Doc No. 18-180-I-314 Rev. 0

トランスニュークリア株式会社

使用済燃料貯蔵施設に係る特定容器等の設計の型式証明申請（TK-26型）

2021年4月28日の面談時質問に対する回答
（除熱設計関連）

図 12-1 金属キャスク貯蔵配置図

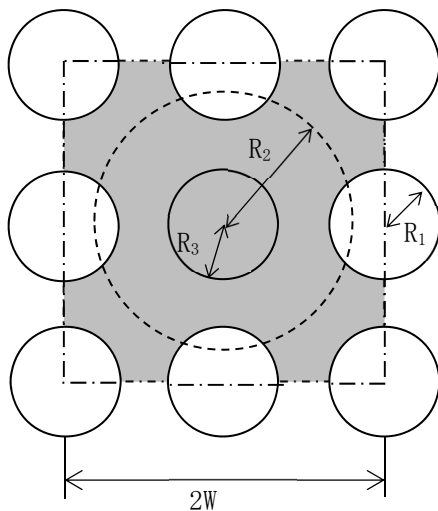
番号	ページ	対象	コメント内容
12	別 1-8	補足説明資料 1-4	形態係数の算出根拠を示すこと。

金属キャスク表面から貯蔵建屋内壁面への形態係数の算出方法を以下に示す。

貯蔵時における金属キャスク表面から貯蔵建屋壁面への放射に関わる形態係数は、「(一社)日本原子力学会、「使用済燃料・混合酸化物新燃料・高レベル放射性廃棄物輸送容器の安全設計及び検査基準：2013 (AESJ-SC-F006:2013)」の附属書ATに基づき、円環フィン形状の形態係数を求める式から算出する。

金属キャスクの貯蔵配置図を図 12-1 に示す。1 辺の長さが $2W$ で囲まれた設置床面積のうち、中心に配置した金属キャスクと隣接する金属キャスク間の床面面積 (図 12-1 の網掛け部) の等価断面半径 R_2 を以下の式で求める。

以上により、金属キャスク表面から貯蔵建屋壁面への形態係数は、2 面から 3 面への形態係数 F_{23} である 0.214 である。

FIG. 4-28

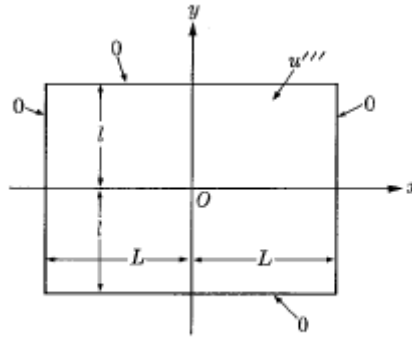
番号	ページ	対象	コメント内容
13	別 1-13	補足説明資料 1-4	等価熱伝導率の係数 K について説明すること。

輪切りモデルの燃料集合体領域の等価熱伝導率を求める際に用いる係数 K について、以下に説明する。

係数 K は正方形内部が一様な熱伝導率と発熱密度である場合に、周囲境界温度と最高温度との関係を示す理論値である。矩形内部が一様な熱伝導率 k で単位体積発熱量 u''' で発熱している場合、下記 (FIG. 4-28) の熱伝導に関する理論式は、(4-133) 式である。 $x=y=0$ 、 $L=l$ (正方形) の厳密解は 0.29469 (= (4-133) 式の右边) である。

よって、 $K=13.57$ となる。
